**Betreff: Bebauungsplan BK 24 „Zwischen Schörnborn und Güterstraße“;
Beteiligung gemäß §4 Abs. 2 BauGB; - Veröffentlichung auf der Internetseite des
Stadtplanungsamtes**

gemeinsame Stellungnahme der Naturschutzverbände BUND und Pollichia

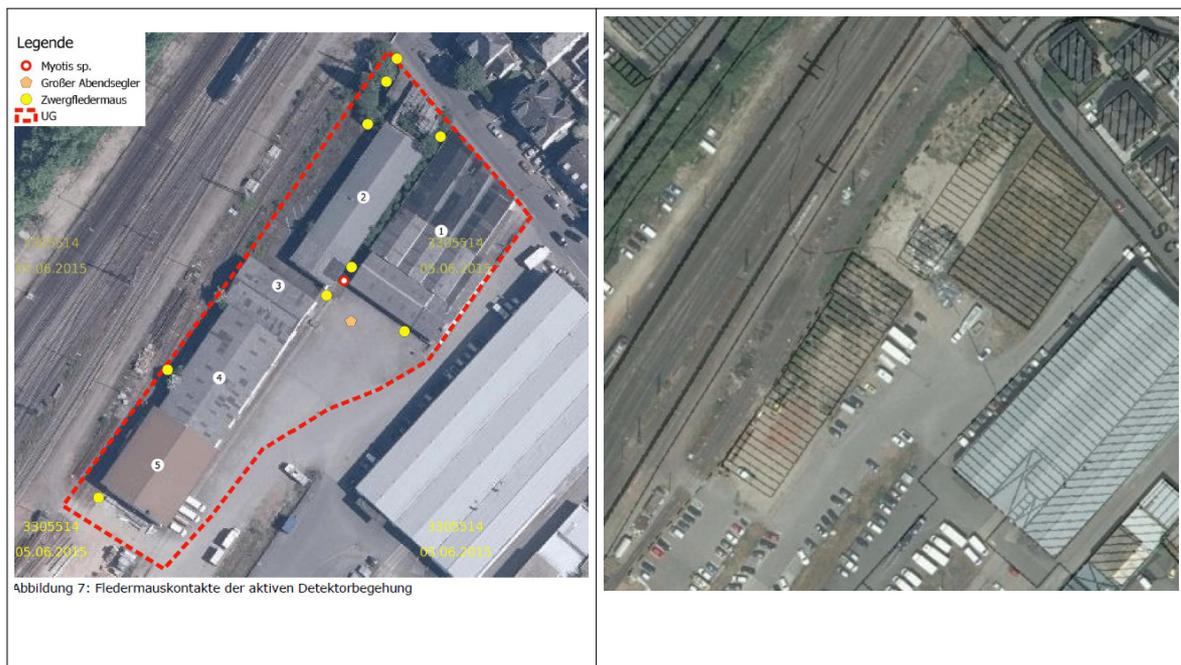
Wir möchten auf Ungereimtheiten der aktualisierten Unterlagen wie den Umweltbericht aufmerksam machen. Die beiden Kartenausschnitte (s.u.) zeigen grundlegende Unterschiede. Zum Zeitpunkt der Untersuchungen (laut Biotopkartierung und faunistischen Untersuchungen) im Jahr 2016 waren noch alle aufgezeigten Aufbauten 1-5 vorhanden. In dem aktuellen Luftbild aus Janis sind bereits alle Aufbauten und auch der Hecken- und Baumbestand nicht mehr zu erkennen, also entfernt.

Somit stimmen die Aussagen im dem o.g. Gutachten zu den Ergebnissen der Biotopkartierung nicht mehr überein. Hier ist auf einem hohen Versiegelungsgrad hingewiesen (Tab. 1/2 des Umweltberichtes spiegelt nicht die aktuelle Situation wider, Hinweis von Hallen im Jahr 2017-Seite 16 und Erhalt der großen Halle?). Auch ist auf kleinere Brachflächen mit Ruderalvegetation hingewiesen, „die von Pflanzen und Tieren besiedelt werden“. Jedoch zeigt sich die Planungsfläche aktuell komplett als Ruderalfläche, in der sich sowohl im letzten Jahr wie auch aktuell ein Standort mit durchgehend Sommerflieger entwickelt hatte. Somit entwickelte sich eine Blütenlandschaft des Sommerfliegers als Lebensraum für Insekten/Schmetterlinge. Eigentlich wäre dies sehr vorteilhaft als Ausgleich für den Verlust der Insektenhabitate und Insekten selbst (Insektensterben) zu sehen. Jedoch verwundert es, dass in den letzten beiden Wochen die komplette Fläche gemäht wurde und der Sommerflieger somit verschwunden ist. Dürfte diese Maßnahme irgendwie mit der Veröffentlichung der Planung zu tun haben?
